# CNCelos

Rev2

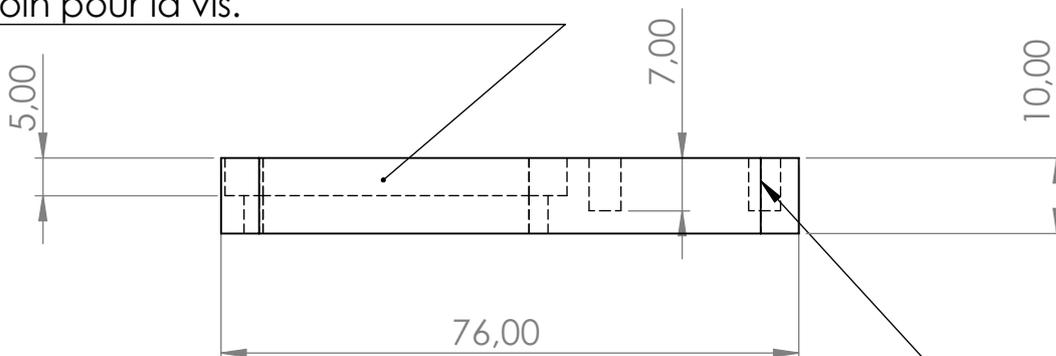
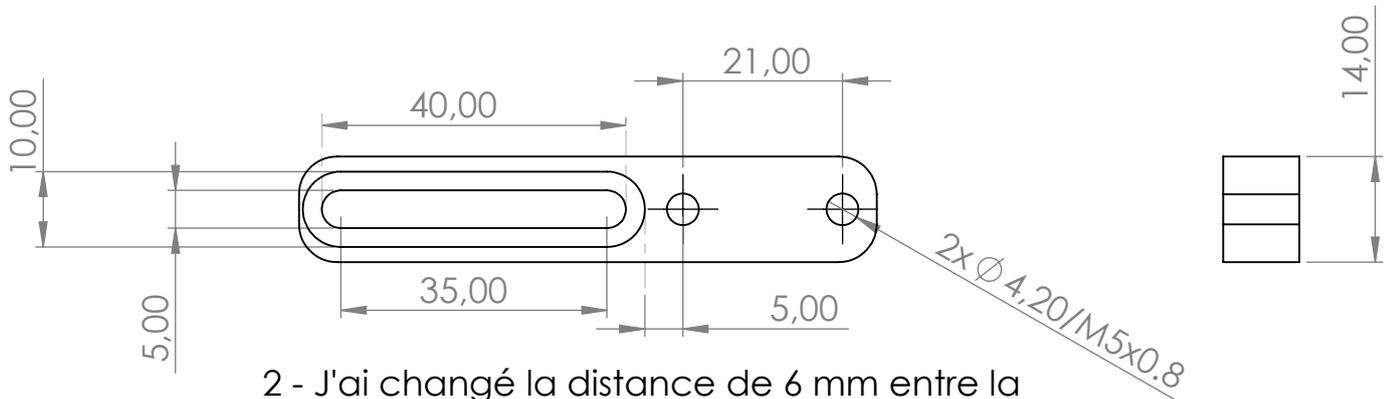
1- J'ai ajusté la dimension de la fente de 35 mm du centre au centre du rayon des 2 côtés (40 mm externe)

2 - J'ai changé la distance de 6 mm entre la paroi latérale du rayon et le trou à 5 mm.

3 - Ici, la profondeur est de 5 mm et la largeur est de 10 mm. Si vous avez besoin d'une tête totalement immergée, je peux régler - 0,1 ou 0,2 depuis la surface supérieure. Je veux également ajuster les 10 mm au besoin pour la vis.

4 - Pour avoir un filetage de 6 mm, je dois percer à 7 mm +/- car je dois tenir compte du point de forage. Est-ce que ça te va?
